Добавление 127: Правила № 128

Поправка 1

Дополнение 1 к первоначальному варианту Правил – Дата вступления в силу: 3 ноября 2013 года

Единообразные предписания, касающиеся официального утверждения источников света на светоизлучающих диодах (СИД) для использования в официально утвержденных фарах механических транспортных средств и их прицепов

Рис. 1

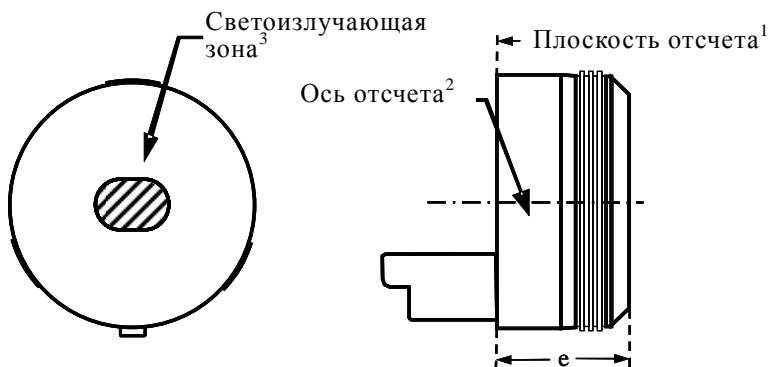
Включить новые спецификации № LW2/1–5 следующего содержания (см. ниже-следующие стр.):

Рис. 3

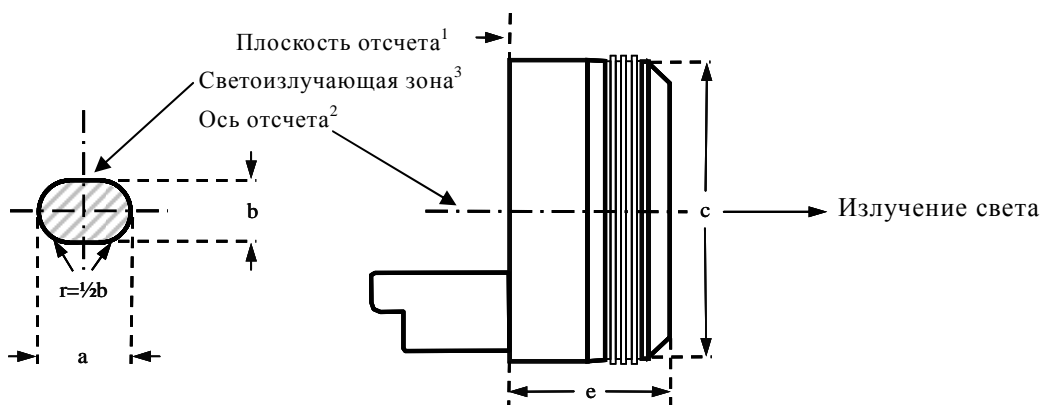
Соответствие положению и размерам, определенным в таблице 2, проверяется с помощью "системы шаблона", изображенной на рис. 3. На левом чертеже показана проекция при визуализации по оси отсчета с апертурным углом $\pm 40^\circ$, а на правом чертеже показано положение плоскости отсчета и оси отсчета.

Рис. 4

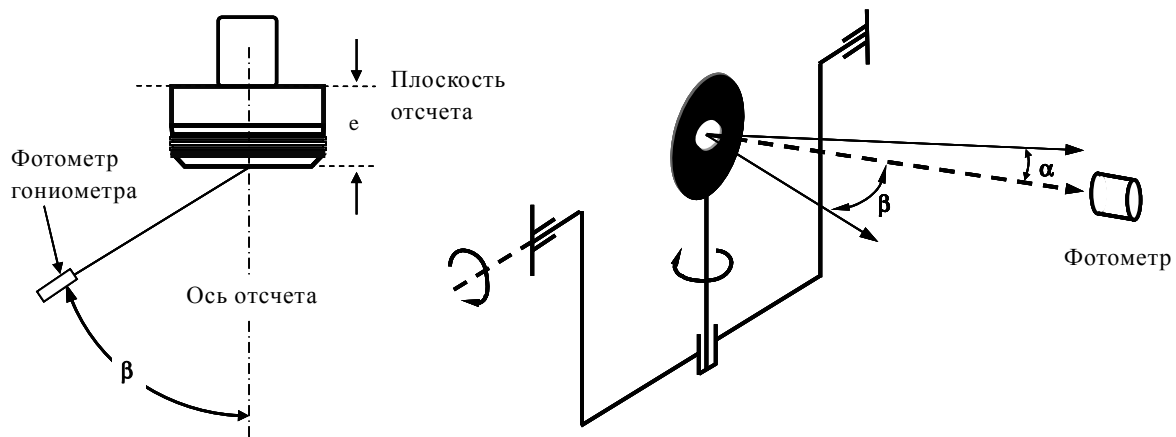
Источник света устанавливается на плоской пластине с соответствующими монтажными клеммами. Пластина устанавливается на столик гониометра с помощью соответствующего крепежного устройства таким образом, чтобы ось отсчета источника света совпала с измерительной осью гониометра. Соответствующая регулировка в целях измерения показана на рис. 4.

Рис. 5

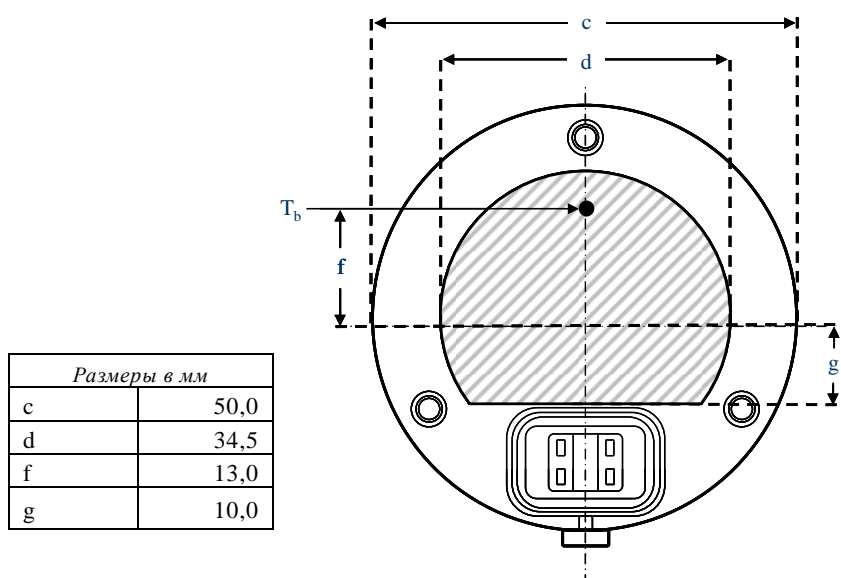
Термальный интерфейс LW2 расположен на плоскости отсчета (заштрихованная зона на рис. 5) и подробно описан в публикации МЭК 60061, как указано в таблице 1 спецификации LW2/1. Он присоединяется к соответствующему теплопоглотителю или устройству термической регулировки.

Световой поток, приведенный в таблице 1, должен достигаться, как только стабилизируется температура T_b , измеренная в точке, указанной на рис. 5.
